ИНФОРМАЦИОННЫЙ БЮЛЛЕТЕНЬ

Тема: Изменение длины тяги рычага управления регулятором 850.1108051 на двигателях ЯМЗ-850.10, ЯМЗ-850.10-01, ЯМЗ-8501.10

Модель: ЯМЗ-850.10, ЯМЗ-850.10-01, ЯМЗ-8501.10

Рис.1 Тяга рычага управления регулятором 850.1108051.

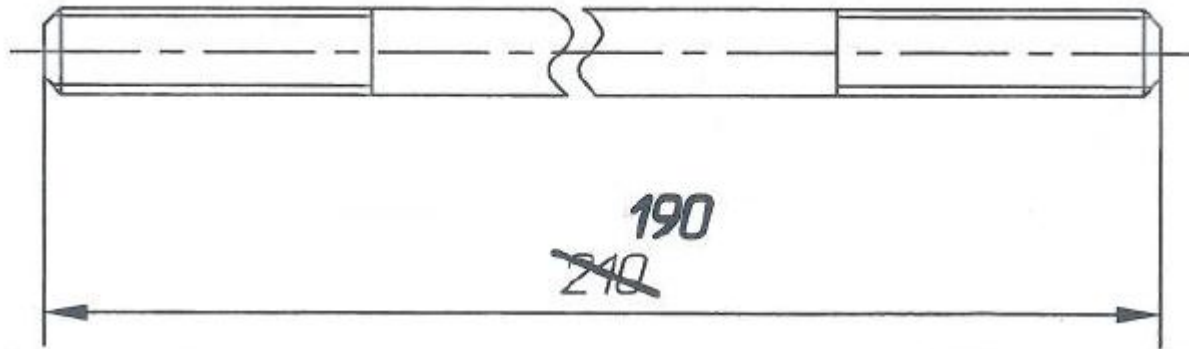
Сообщаем Вам, что с февраля 2013 года на двигателях ЯМЗ-850.10, ЯМЗ-850.10-01, ЯМЗ-8501.10 изменилась длина тяги рычага управления регулятором 850.1108051 с 210 мм на 190 мм (рис. 1).
